Licitación Pública Internacional
CONTRATACIÓN DE OBRAS
"Refuerzo del colector principal de la cuenca del Arroyo
Mataperros"

RESPUESTAS A PREGUNTAS RECIBIDAS N° 69 A 79

6 de abril de 2022

DETALLE 3

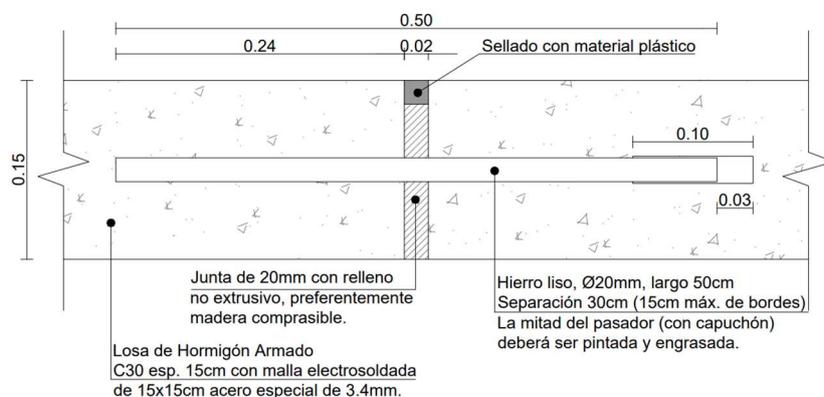
Se solicita el detalle de juntas descripto.

Adjuntamos el detalle de la junta:

JUNTA ENTRE PAÑOS DE NUEVO PAVIMENTO

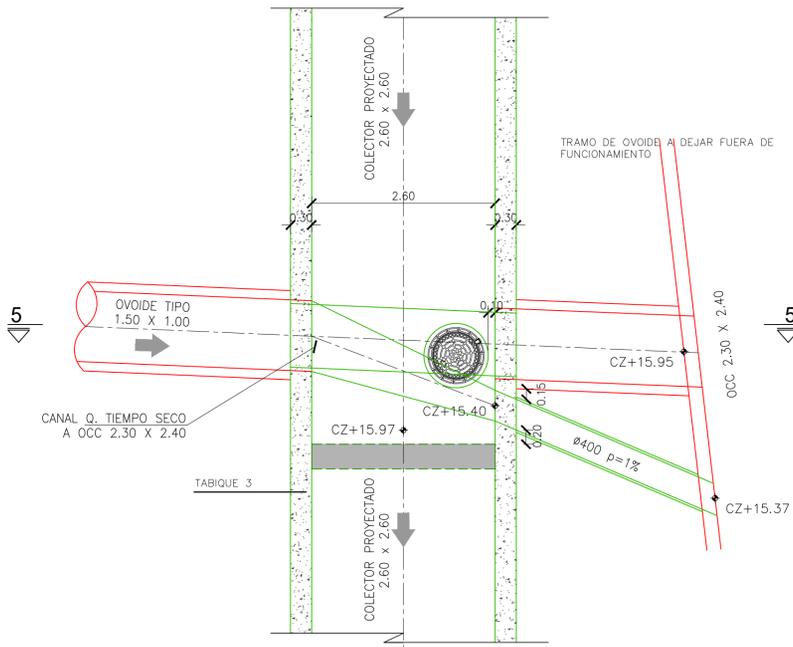
Por favor indicar si en el Rubro" MP.D.02.03 Remoción y reposición de muro de Plaza de Deportes" se puede cotizar otro tipo de rubro o si se debe tratar de respetar la estética del muro a demoler de acuerdo a la siguiente foto:

Se deberá recomponer los sectores que se vean afectados por la obra lo más similar posible al muro calado.

AS2001-HI-PL28-05

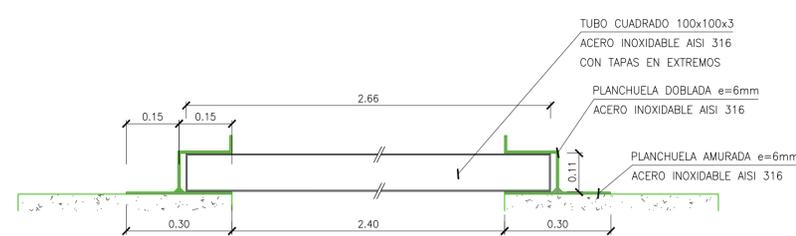
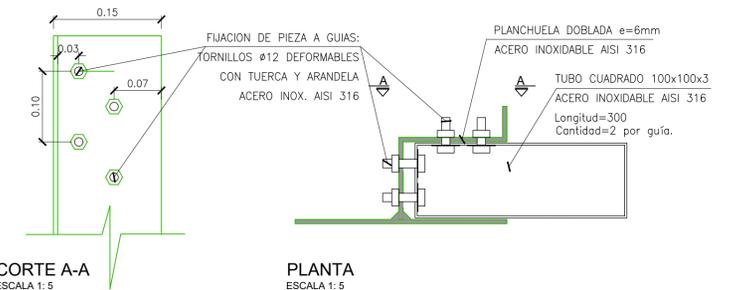
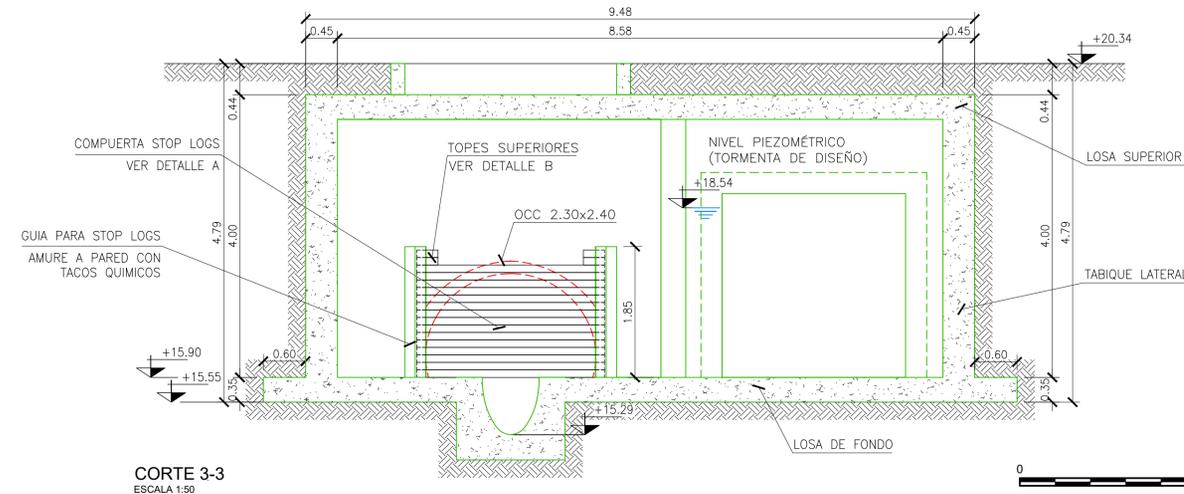
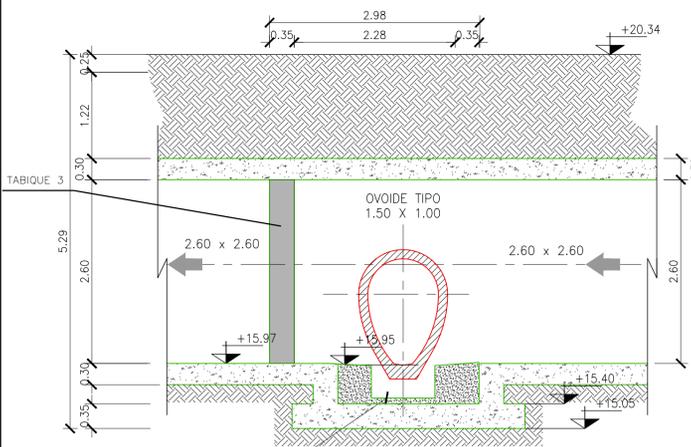
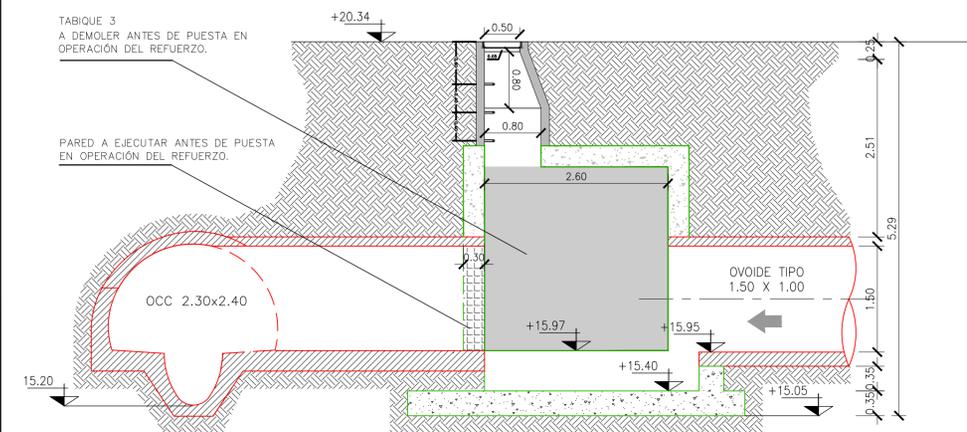
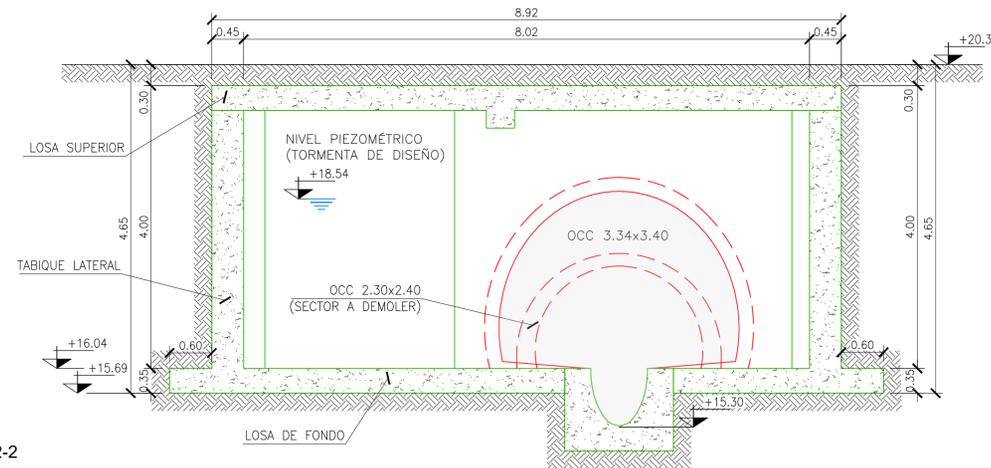
Se agradece aclarar material y detalles técnicos de compuertas STOP LOG en la cámara Versalles.

Los stop log estarán conformados por tubos de acero inoxidable AISI 316 de 100mmx100mmx3mm, de longitud 2.66m con tapas soldadas en sus extremos. Estos se colocan manualmente apoyados uno sobre otros, en guías verticales de acero inoxidable (AISI 316) amuradas a las paredes de la cámara. Luego de colocado los stop log en su parte superior se colocarán dos piezas conformadas por tubos de 100mmx100mmx3mm y longitud 300 mm con tapa en uno de sus extremos. Estas piezas se sujetarán a las guías con dos tornillos de diámetro 12 mm (AISI 316) por cada una de las dos caras accesibles. Las tuercas serán deformables.

Ver detalle en el plano siguiente: AS2001-HI-PL28-05_Rev01.

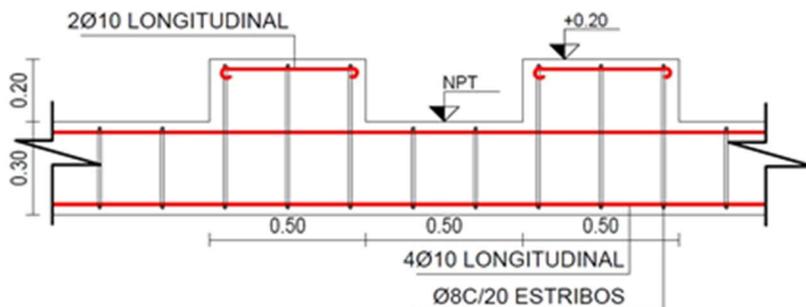
En referencia a los trabajos a ejecutar en la cámara existente en la calle Esmeralda y Emancipación agradecemos confirmar si la obturación de la abertura del ovoide 2.40x1.60, el relleno del ovoide con hormigón fluido bajo las vías férreas y la conexión con el DN 1800 con su cámara de empalme forman parte de este llamado

No, no forman parte de este llamado.

**DETALLE CORDONETAS DE HORMIGÓN
esc. 1:20**

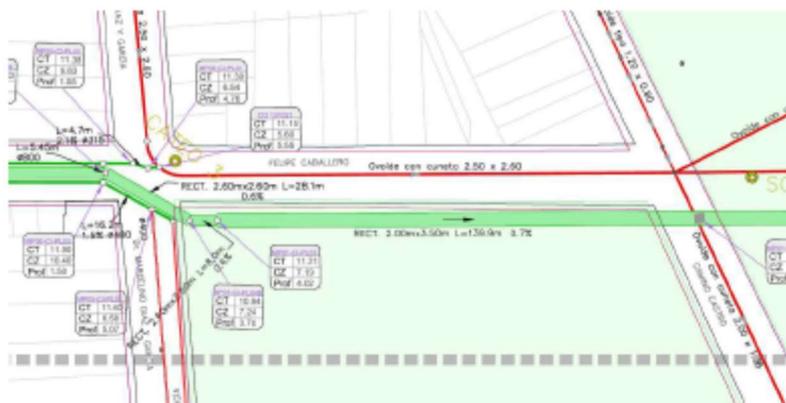
Favor agregar detalle del cordón que oficia de tope en la playa de maniobras del Cantón 2.

Los cordones que offician de topes de maniobras deberán ajustarse al siguiente detalle

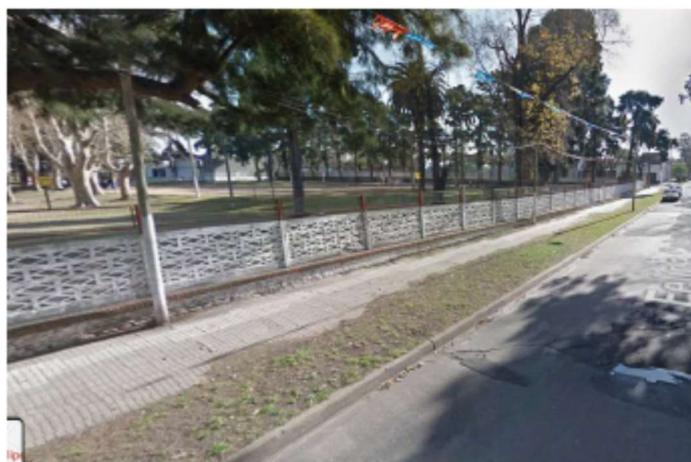
- 1) El colector en el tramo de la calle Felipe Caballero entre Camino Castro y Marcelino Díaz y García tiene una interferencia con un tendido aéreo de UTE, de aproximadamente 10 columnas con cables de baja tensión (pegado al muro de la Plaza de Deportes N°7 que se debe demoler y reconstruir).

Se adjunta imagen de Google Maps donde figura el tendido:

Consultamos si las tareas en esta línea están incluidas en esta licitación o lo gestionará la Intendencia con UTE. En caso de que esté incluido, por favor indicar una descripción de los trabajos a realizar para resolver esta interferencia.

El trazado del colector en este tramo se ha desplazado unos 3.5 m, respecto al muro frentista, hacia la Plaza de Deportes N°7 a efectos de evitar la remoción de especies de árboles protegidos. De esta manera el muro frentista y la línea de baja tensión de UTE no se verán afectadas en la mayor parte del trazado.

La reposición del muro ya está considerada en el rubrado mientras que el costo de las intervenciones a realizar en las líneas de baja tensión cuando se construya el colector se consideran prorrateados en el precio del rectangular de 2.00x3.50.
